WZP.271.1.21.2019.BR

dotyczy: przetargu nieograniczonego na realizację zamówienia pn.: **Przebudowa boisk przy Szkole Podstawowej nr 16 w Płocku.**

Zapytania z dn. 11.03.2019 r.

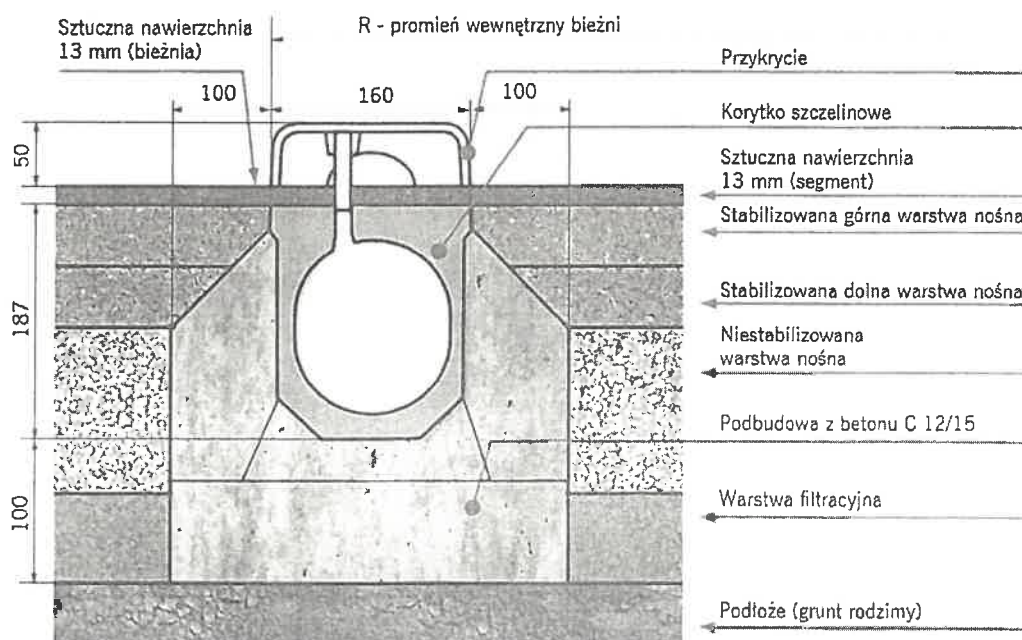
Po wizji lokalnej na terenie inwestycji stwierdziliśmy brak możliwości dojazdu jedynym rozwiązaniem jest wybudowanie drogi dojazdowej z płyt betonowych około 150 mb oraz demontaż placu zabaw, a także uzyskanie pozwolenia na wjazd od właściciela gruntu tj.

Spółdzielni Mieszkaniowej. W związku z powyższym czy należy te dodatkowe koszty ująć w ofercie?

Wykonawca winien wziąć pod uwagę lokalizację inwestycji w stosunku do istniejących dróg dojazdowych i w związku z tym zaplanować i wziąć pod uwagę koszt wykonania, a następnie zdemontowania drogi tymczasowej.

Wg. rozeznania Zamawiającego jedyną drogą możliwą do obsłużenia inwestycji jest dojazd od ul. Piasta Kołodzieja, a następnie po nieutwardzonym (trawnik) terenie Płockiej Spółdzielni Mieszkaniowej Lokatorsko – Własnościowej (Wykonawca uzyska odpowiednią zgodę od Spółdzielni). W związku z powyższym Wykonawca zaplanuje również oraz weźmie pod uwagę koszt zdemontowania istniejącego ogrodzenia szkoły w niezbędnym zakresie na potrzeby wykonania drogi tymczasowej i ponowne jego zamontowanie po wykonaniu robót.

Zamawiający dopuszcza alternatywny dojazd wskazany przez Wykonawcę pod warunkiem uzyskania niezbędnych, właściwych zgód i pozwoleń”.
